NOTAT VEDRØRENDE REGNVANDSHÅNDTERING VED PLANLAGT BYGGERI

Odensevej 26, 5700 Svendborg

DMR-sagsnr.: 2025-1459

Dato: 25. marts 2026

Figur 2.1: Oversigtskort med V2-kortlægning, placering af boligblokke og regnvandsbassiner.

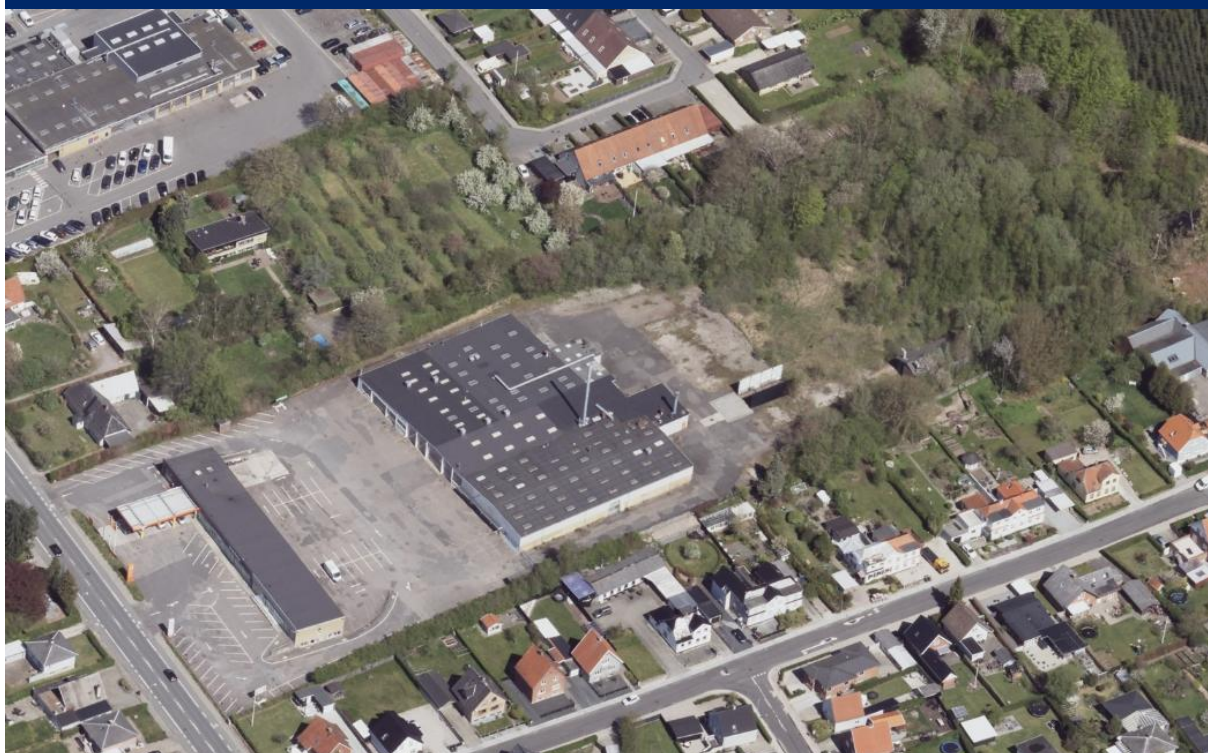
På ejendommen Odensevej 26, 5700 Svendborg, matr.nr. 17c og 17fy Sørup, Svendborg Jor-der, er det planlagt at opføre 16 boligblokke. Ved opførsel af det planlagte byggeri etableres to regnvandsbassiner. Placeringen af boligblokke og regnvandsbassiner fremgår af Figur 2.1.

LAR-anlæg og jordforurening (pkt. 35 og 37):

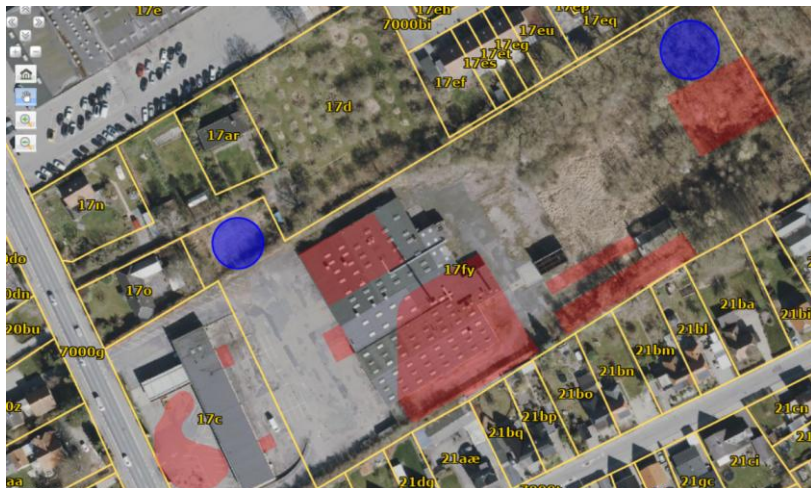
I pkt. 35 vurderer I ingen påvirkning af overfladevand eller grundvand. På både matrikel 17c og 17fy, Sørup, Svendborg Jorder er der kortlagt jordforurening (røde markeringer på kortet under. Blå markeringer for forventede LAR-anlæg). Nedsivning af regnvand på matrikel 17fy vil kunne mobilisere disse forureninger.

Ansøger har ikke forholdt sig til, at der i den § 8 tilladelse der ligger for projektet, er krav om undersøgelse af grundvandsforholdene i forhold til nedsivningsbassinet som ligger i nordvest (området som tidligere var baghave for Odensevej 34). I § 8 tilladelsen er der vilkår om at grundvandsforholdene skal undersøges og hvis forholdene er til at nedsivning kan påvirke den forurening som ligger på matrikel 17c.

Svendborg Kommune efterspørger derfor supplerende oplysninger om hvordan I forholder jer til, om der skal laves afværge tiltag, findes en ny placering eller laves en anden form for regnvandshåndtering.

På de foreliggende oplysninger vil der ikke kunne udstedes en tilladelse til håndtering af overfladevand.

Herunder beskrives det for begge regnvandsbassiner, hvordan resultaterne af de påkrævede undersøgelser vil påvirke risikovurderingen og regnvandsbassinernes endelige udformning. Der kan udarbejdes eksempler på andre scenarier, hvis Svendborg Kommune ønsker det.

Risikovurderingen kan ikke afskrive, at nedsivning fra regnvandsbassinet kan mobilisere den efterladte restforurening, og regnvandsbassinet etableres derfor som forsinkelsesbassin med fast bund. Regnvandet ledes herfra videre til områdets fælles- eller regnvandskloakering.

Risikovurderingen kan ikke afskrive, at nedsivning vil kunne mobilisere kendte forurening på matrikel 17c, og regnvandsbassinet etableres derfor som forsinkelsesbassin med fast bund. Regnvandet ledes herfra videre til områdets fælles- eller regnvandskloakering.

Regnvandsbassinet etableres som forsinkelsesbassin med fast bund. Regnvandet ledes herfra videre til områdets fælles- eller regnvandskloakering.

Drikkevand (pkt. 36):

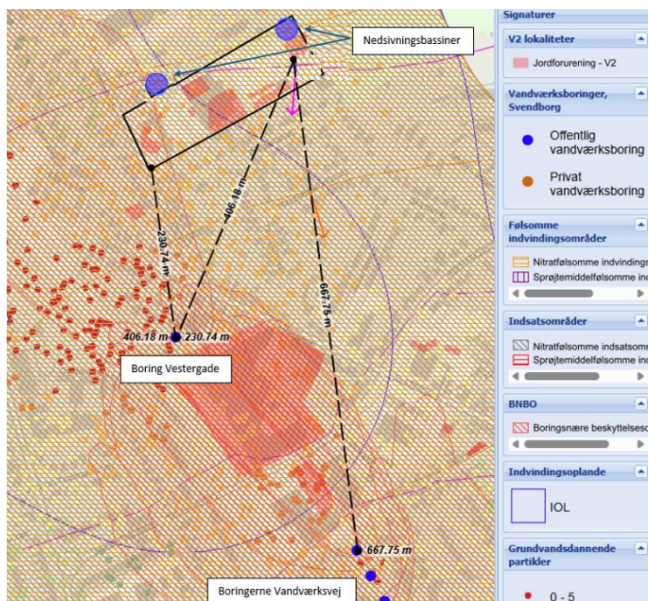
Byggefeltet ligger indenfor områder med særlige drikkevandsinteresser (OSD), indvindingsopland til en almen vandforsyning/vandværk (IOL) og nitratfølsomt indvindingsoplande (NFI). Derudover ligger den vestlige del af matriklen indenfor BNBO'et til den nærmeste af Svendborg Vands i alt fire boringer, som ligger nedstrøms for byggefeltet. Den nærmeste boring ligger ved Vestergade, kun omkring 230 m fra matriklen (se kort nedenfor).

Vandet fra boringerne ledes til Sørupværket, der er den ene af de to store vandværker, som udgør den fremtidige forsyning af Svendborg by og opland. De fire boringer skal dække omkring 25% af det drikkevand, som Sørupværket skal producere. Det er derfor meget vigtigt, at projektet ikke medfører, at grundvandet forurenes.

Svendborg Kommune efterspørger derfor supplerende oplysninger om hvordan projektet vil sikre, at grundvandet ikke forurenes.
